Předmět: FW: Vyjádření paní Vaškové a Bínové

## Návrh nového řešení centrální části historické venkovské návsi v obci Podmolí

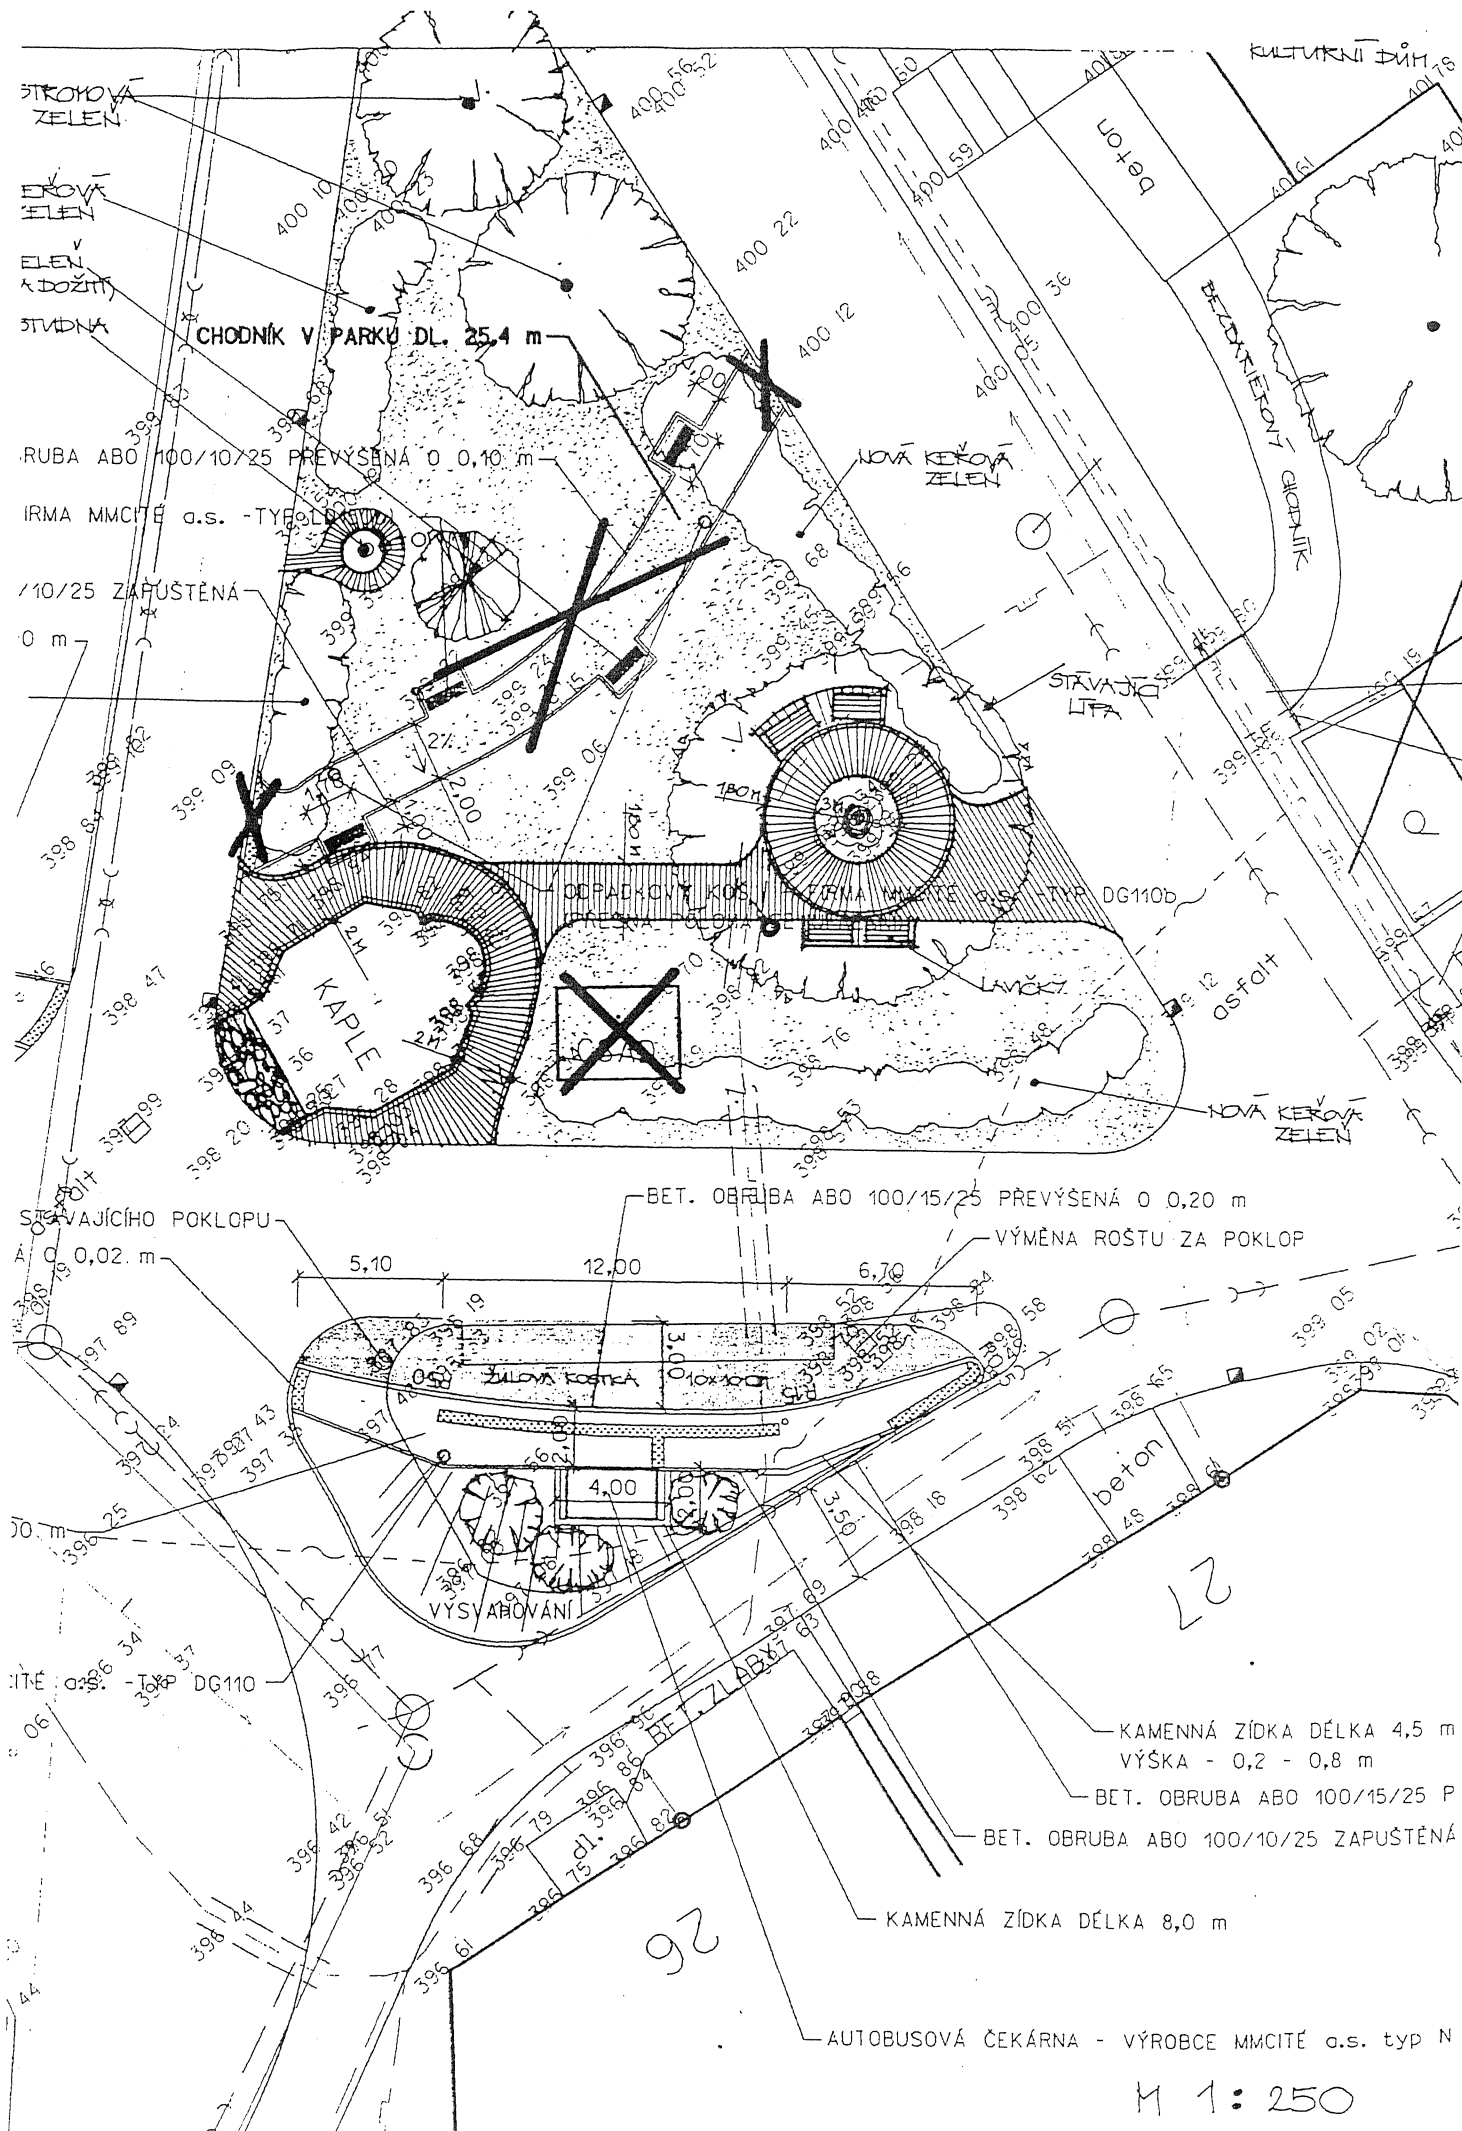
- Trasování nově navrženého chodníku v centrální travnaté ploše návsi nevhodně dělí tuto veřejnou plochu na dvě části. Šikmo vedený chodník vede „odnikud nikam“, nenavazuje přímo na nově budované autobusové zastávky, není z něj přístupná ani kaple ani stávající posezení pod lípou. Jednotlivé „cik cak“ rozmístěné lavičky délky 150 cm neumožní vzájemnou komunikaci ani skupinky 4 lidí. Toto řešení nezohledňuje pěší trasy od návsi do okrajových částí obce.

- Památkově chráněná barokní kaple Matky Boží z. roku 1753, která byla historicky vždy středobodem návsi a byla dobře dostupná ze všech stran, se novou úpravou silnice a přilehlých místních komunikací dostala na okraj silnice, je prakticky pro pěší nepřístupná a plocha před vstupními dveřmi je nedostatečně dimenzovaná. Je nezbytné revidovat navržené řešení tak, aby se kaple alespoň opticky znovu stala centrální dominantou návsi a byla pohodlně přístupná chodcům.

- Šikmé rozdělení centrální plochy neumožňuje vhodné prostorové řešení zeleně tak, aby historická venkovská náves získala novou urbanisticko-architektonickou kvalitu a působila jako celistvý prostorový celek.

- zohledňuje všechny výše uvedené nedostatky a snaží se je odstranit.
- **nové trasování chodníku v centrální zelené ploše** – umístění chodníku do spodní části plochy, přibližně rovnoběžně se silnicí, umožní zpřístupnění jak kaple, tak příjemného posezení pod lípou. Vydlážděná plocha kolem kaple navazuje přímo i na obě autobusové zastávky. Chodník vedoucí kolem kaple i lípy s nově navrženým koncentricky situovaným posezením spojuje i pěší provoz z okrajových částí obce.
- **kaple Matky Boží** je lépe zapojena do centrálního prostoru návsi a znovu se stává jejím nejvýznamějším prvkem a pohledovou dominantou v kontextu se stávající vzrostlou lípou.
- **celkové prostorové řešení centrální plochy a zeleně** dává lépe vyniknout **jednotnému neroztříštěnému působení návsi, která od svého založení vždy byla takto koncipována.**

- vybrané typy autobusových přístřešků, laviček a odpadkových košů zůstávají stejné, včetně počtu kusů
- dlažby:
  - vydláždění nově navržených autobusových zálivů bude provedeno z žulových kostek o rozměru cca 10 cm x 10 cm
  - dlažba chodníků u autobusových přístřešků, včetně zpevněné plochy uvnitř přístřešku bude provedena z betonové dlažby ve tvaru kostky o rozměrech 10 x 10 x 6 cm (např. typ Best - Mozaik nebo Presbeton – Holland II)
  - dlažba kolem kaple a posezení u lípy bude provedena z betonové dlažby ve tvaru kostky např. Best – Harmony I, II a III nebo Presbeton – Kolos A a B, spojovací chodník mezi nimi může být i z kostek Best – Mozaik nebo Presbeton – Holland II.
- z téhož materiálu bude i zádlažba kolem stávající studny v šířce cca 60 cm.

V dolní části travnaté plochy je navržena pouze nižší keřová zeleň, která prostor oddělí od silnice, vytvoří krytá „záda“ navrženému posezení, ale současně celý prostor neuzavře opticky a nechá vyniknout objekt kaple a vzrostlou lípu.

V horní části komunikacemi vymezeného trojúhelníku budou naopak vysazeny vzrostlejší stromy. Jedná se o část návsi, kde v minulosti přibližně v těchto místech stávaly dnes již zaniklé stavby (viz historické mapy stabilního katastru), a současně vysoká zeleň částečně pohledově skryje architektonicky problematickou novostavbu kulturního domu. Střední část plochy v místě zrušené vodní nádrže zůstane pouze zatravněna, z důvodu nenarušeného výhledu od kulturního domu na objekt kaple.

Na novou výsadbu zeleně budou použity výhradně místně tradiční druhy dřevin, např. *Quercus petraea*, *Ligustrum vulgare* „*Atrövirens*“, *Buxus sempervirens*, *Carpinus betulus*, *Cotoneaster sp.*, *Euonymus sp.*, *Taxus bacata* apod.). Nepřípustné jsou exotické dřeviny typu tují, cypřišů či jalovců.
